Festlegung Gewässerraum Sondernutzungsplan Kellengraben, Oberriet Routennummer 26823 sowie 15568

Mitwirkungsbericht Mitwirkung vom 20. November bis 19. Dezember 2023

Bild C: Böschung 1:2

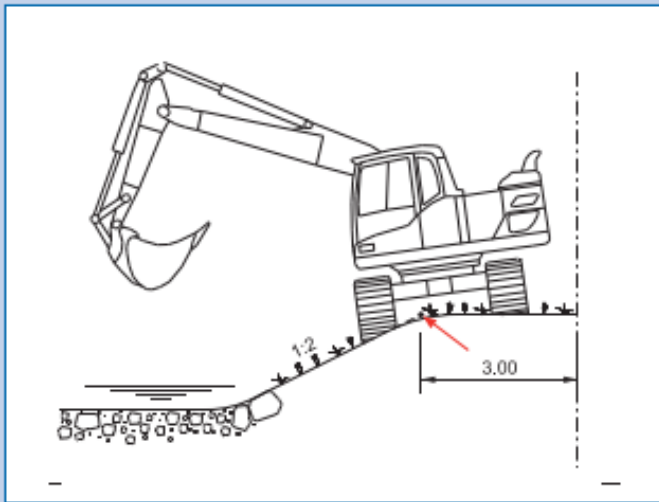
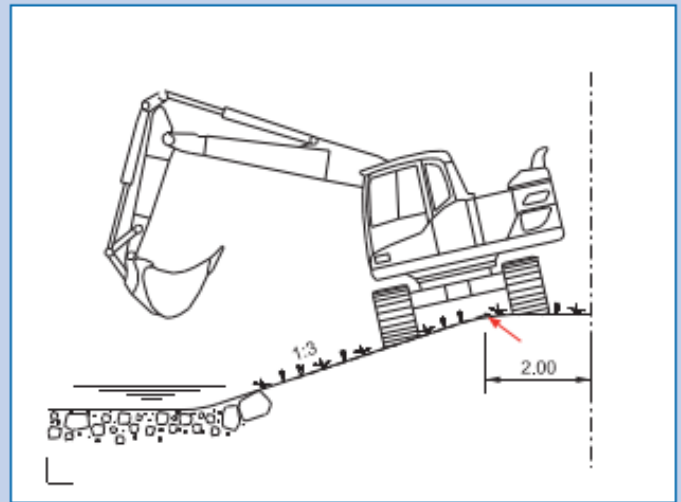
Entlang des Aubachs wurde der Zugänglichkeitsbereich auf den überbauten Privatliegenschaften auf eine Breite von 2.00 m definiert. Beim Kellengraben hingegen wurde der Zugänglichkeitsstreifen im Bereich der Liegenschaft Parzelle Nr. 2265 auf eine Breite von 3.00 m festgelegt. Es wird die Frage aufgeworfen, weshalb hier unterschiedliche Breiten angewendet werden.

Da im ganzen Gewässerraum künftig keine Bauten mehr zulässig sind, stört die Breite grundsätzlich nicht. Vielmehr stört die ungleiche Behandlung vergleichbarer Liegenschaften. Dies umso mehr, weil es sich beim Aubach um das deutlich «grössere» Gewässer handelt, welcher dadurch wohl auch grösserer respektive mehr Unterhaltsarbeiten bedarf.

Beantragt wird die Reduktion des Zugänglichkeitsstreifens im Bereich der Liegenschaft Parzelle Nr. 2665 auf 2.00 m.

Die Bestimmung der erforderlichen Breite des technischen Zugangs orientiert sich an der Arbeitshilfe Gewässerraum (aktueller Stand Mai 2022) und wird abhängig von der Böschungsneigung festgelegt. Konkret wird die Breite des technischen Zugangs wie folgt definiert.

Breite technischer Zugang ab theoretischer Böschungsoberkante	
Mauer oder Böschungsneigung steiler 2:3	5 Meter
Böschungsneigung 2:3 oder flacher	4 Meter
Böschungsneigung 1:2 oder flacher	3 Meter
Böschungsneigung 1:3 oder flacher	2 Meter

Bei Uferböschungen kann in Abhängigkeit der Böschungsneigung auch ein Teil der Böschung dem geforderten technischen Zugang angerechnet werden. Mit dieser abgestuften Breite wird dem Umstand Rechnung getragen, dass im Falle von baulichen Massnahmen an einem Gewässer bei flacheren Böschungen auch ein Teil der Böschung befahren werden kann. Erfordern bauliche Massnahmen für die Zufahrt von weniger geländegängigen Fahrzeugen (z.B. Lastwagen) eine Baupiste, kann diese bei flacheren Böschungen mit geringem Aufwand erstellt werden.

Beim Aubach sind flachere Uferneigungen als beim Kellengraben vorgesehen. Dadurch wird das Gerinne zwar breiter, dafür kann jedoch der Zugängkeitsstreifen schmaler ausgeschieden werden.

Wenn zum Beispiel beim rund 1.5 m tiefen Gerinne des Kellengrabens die Böschungsneigung ebenfalls von 1:2 auf 1:3 abgeflacht würde, würde dadurch die Böschung 1.5 m breiter, der Technische Zugang allerdings könnte 1.0 m schmaler definiert werden (nur 2 m anstatt 3 m). Damit würde sich die gesamte Gewässerraumbreite von den aktuell geplanten 11.50 m auf neu 12.00 m erhöhen.
